Mission régionale d'autorité environnementale

**Avis délibéré sur le projet "Plateau de l'Ajoux"
de création d'un parc éolien à Reynel et Roches-Bettaincourt (52)
porté par la société SARL Parc éolien du plateau de l'Ajoux (groupe
EPURON)**

n°MRAe 2021APGE37

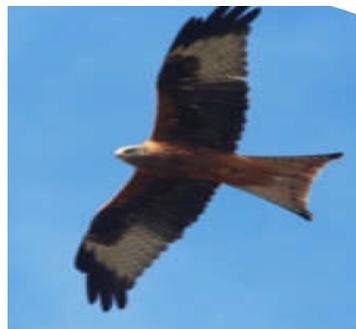
En outre, concernant la Cigogne noire, qui est une espèce particulièrement discrète et de plus sensible aux perturbations, le protocole mis en œuvre, commun à celui du Milan royal, est inapproprié et a pu conduire à sous-estimer l'utilisation des milieux de l'aire d'étude par l'espèce.

L'Ae recommande au pétitionnaire le recours à des méthodes permettant d'observer discrètement la Cigogne noire sur des pas de temps longs, telles que la pose de pièges photographiques dans les zones favorables.

Concernant la Cigogne noire, l'enjeu est évalué modéré à fort en période de reproduction. Deux nids sont connus respectivement à moins de 2 et 5 km du projet. Des aires de gagnage¹¹ connues se trouvent à environ 700 m des implantations prévues pour les éoliennes. Cette espèce représente un enjeu patrimonial très fort, est dans un état de conservation défavorable, et est particulièrement sensible à l'éolien et aux perturbations en général.

Dans un tel contexte, l'Ae considère l'enjeu relatif à la Cigogne noire sur la ZIP comme très fort.

Au sujet du Milan royal, l'enjeu est évalué à modéré en période de reproduction. L'état initial réalisé a permis de recenser 3 couples à moins de 3 km du projet. Les zones de chasse préférentielles de ces nicheurs se trouvent dans les milieux ouverts, à seulement quelques centaines de mètres des implantations prévues pour les éoliennes, l'une d'entre elles étant située à moins de 100 m. Comme la Cigogne noire, cette espèce représente un enjeu patrimonial très fort, et est dans un état de conservation défavorable. Elle est sujette à un risque de collision avec les éoliennes.

Dans un tel contexte, l'Ae considère l'enjeu relatif au Milan royal sur la ZIP comme très fort.
